NR WNIOSKU	DZIELNICA	TREŚĆ WNIOSKU	ODPOWIEDŹ
1	Wilanów	<p>Zgodnie z licznymi postulatami mieszkańców podczas spotkania 15.01.2013 r. wnioskuję o uwzględnienie na etapie projektowym i wykonawczym zrealizowanie inwestycji stanowiących swoistą rekompensatę dla mieszkańców za uciążliwość związaną z przebiegającą trasą szybkiego ruchu przez Dzielnice Wilanów i znaczącym nasileniem hałasu i zapylenia.</p> <p>Wnioskuję zatem o wykonanie pełnego ciągu ekranów akustycznych <u>ORAZ</u> bezpośrednio przy ekranach <u>pasu zadrzewienia</u> (co najmniej 20 m szerokości) po obu stronach POW <u>na odcinku od Skarpy Ursynowskiej do węzła Czerniakowska-Bis</u> stanowiącego ochronę przed zanieczyszczeniami, zapyleniem i dodatkowe tłumienie hałasu, co istotnie wpłynie na zminimalizowanie oddziaływania negatywnych skutków międzynarodowej drogi ekspresowej na znajdujące się w pobliżu osiedla mieszkaniowe.</p>	<p>W czasie prac nad Koncepcją Programową została wykonana także analiza akustyczna, gdzie zweryfikowane i zaktualizowane zostały ustalenia obowiązujących miejscowych planów zagospodarowania przestrzennego, istniejące zagospodarowanie terenu, prognoza ruchu na trasie. Analiza akustyczna wskazuje na

Numer działki 12 OBRĘB 1-06-37

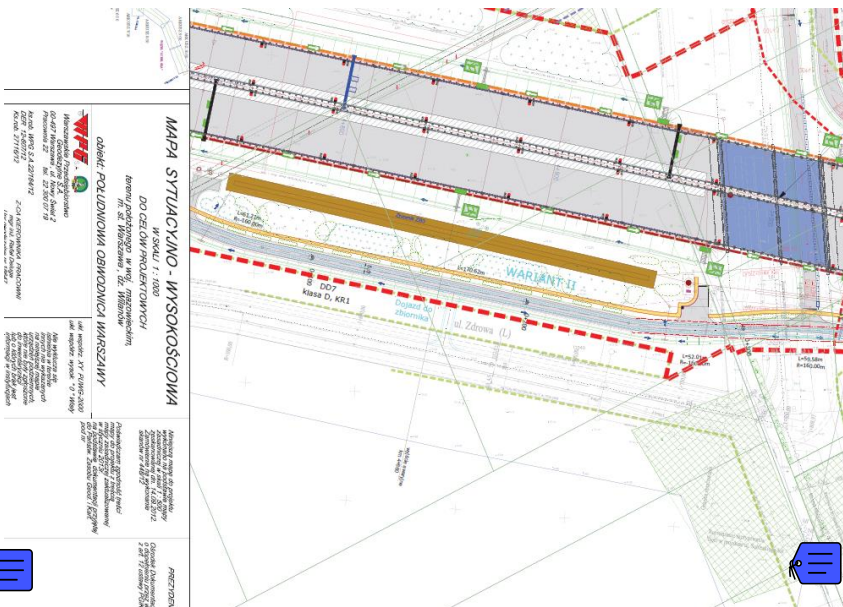
ZADANIE KOREKTY PRZEBIEGU LINII ZAKRESU WODZIALYWA-
 NIA AKUSTYCZNEGO OZNACZONEJ KOLOREM Czerwonym,
 KRÓTA ZOSTAŁA PRZEPROWADZONA W FORMIE KLINA
 ODCINAJĄCEGO 1/4 POWIERZCHNI DZIAŁKI NR 12, POMIMO
 IŻ PROJEKTOWANY PRZEBIEG OBWODNICY POŁUDNIOWEJ
 M.ST. WARSZAWY CAŁKOWICIE OMIA DZIAŁKĘ. PONADTO
 NIE WYRAŻAM ZGODY NA WYKUP TERENU DZIAŁKI NR 12
 OZNACZONEJ LINIĄ W KOLORZE GRANATOWYM POMIĘDZ
 WYKUP WYMAGOWANEJ DŁUGI DZIAŁKI ODETNIĘ M
 MOŻLIWOŚĆ WJAZDU BEZPOŚREDNIEGO NA DROGĘ PRO-
 JEKTOWANĄ, OBOK OBWODNICY BIEGNĄCĄ W KIERUN-
 KU UL. z DRUGIEJ STRONY. z JEDNEJ STRONY i UL.

Na załączniku rysunkowym kolorem czerwonym przerywanym przedstawiona jest projektowana linia zajętości tereny niezbędna pod budowę trasy S2. Linia przerywana koloru jasnozielonego jest linią terenu zawartego w Decyzji Środowiskowej natomiast linia przerywana koloru granatowego jest linią określającą aktualizację mapy do celów projektowych. Proponowane rozwiązanie minimalizuje wykup działki opisanej we wniosku do niezbędnego minimum niezbędnego pod budowę trasy S2.

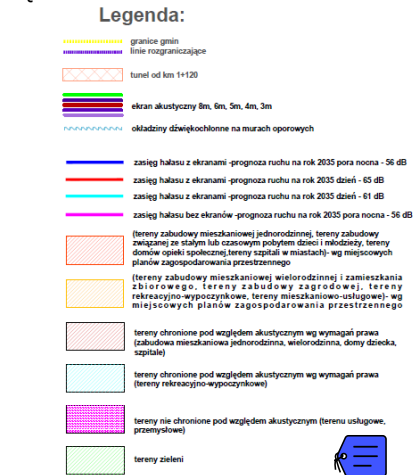
10. Wnioskuję się o weryfikację rzędnych projektowanej POW z planowaną budową ulicy Zdrowej – w 2008 r. wydano na budowę tej drogi pozwolenie na budowę.

Ad. 10) Planuje się wykonanie w przejściu pod drogą ekspresową „wanny” (ściany szczelinowe i płyta dena) umożliwiające budowę ul. Zdrowej na poziomie -1/2. Jest to rozwiązanie zgodne z uzgodnieniami z GDDKiA. Podniesienie niwelety drogi ekspresowej jest nie możliwe z kilku powodów:

- niezgodność z decyzją środowiskową
- zwiększenie zajętości terenu
- nieuzasadnione zwiększenie kosztów

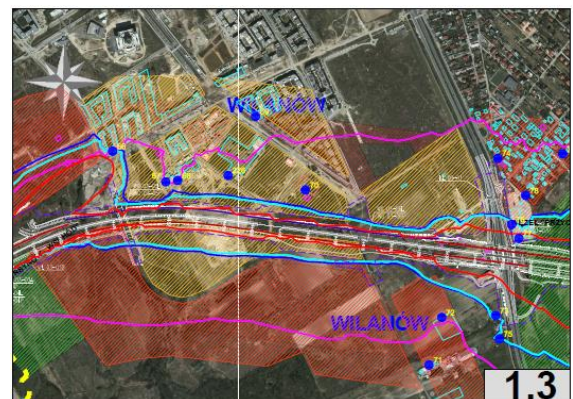
23	Wilanów	<div> <div>Numer działki</div> <div>2/5, 2/6, 2/7</div> </div> <div> <div>Treść wniosku</div> <div>Fundacja _____ z siedzibą w Warszawie jest właścicielem n/w nieruchomości rolnych położonych w Warszawie Dzielnica Wilanów (_____), jednostka ewidencyjna _____, obręb nr 0650 10650:</div> <div> <div>- działka nr 2/5, KW NR 387536 o powierzchni</div> <div>- 1.210 m²,</div> </div> <div> <div>- działka nr 2/6, KW NR 387544 o powierzchni</div> <div>- 1.210 m²,</div> </div> <div> <div>- działka nr 2/7, KW NR 387545 o powierzchni</div> <div>- 1.330 m²,</div> </div> <div>i wyraża zgodę na sprzedaż wymienionych nieruchomości, pod budowę drogi ekspresowej S2 Południowa Obwodnica Warszawy odcinek Puławska – Lubelska.</div> </div>	<p>Z uwagi na przesłaną do biura projektów korektę rozwiązań węzła Czerniakowska bis w projekcie nie przewiduje się ingerencji w działki nr 2/5 i 2/6 w obrębie 10650. Natomiast przewiduje się korektę linii działki nr 2/7 (ok. 5m) od strony południowej (wg załączonego rysunku).</p>
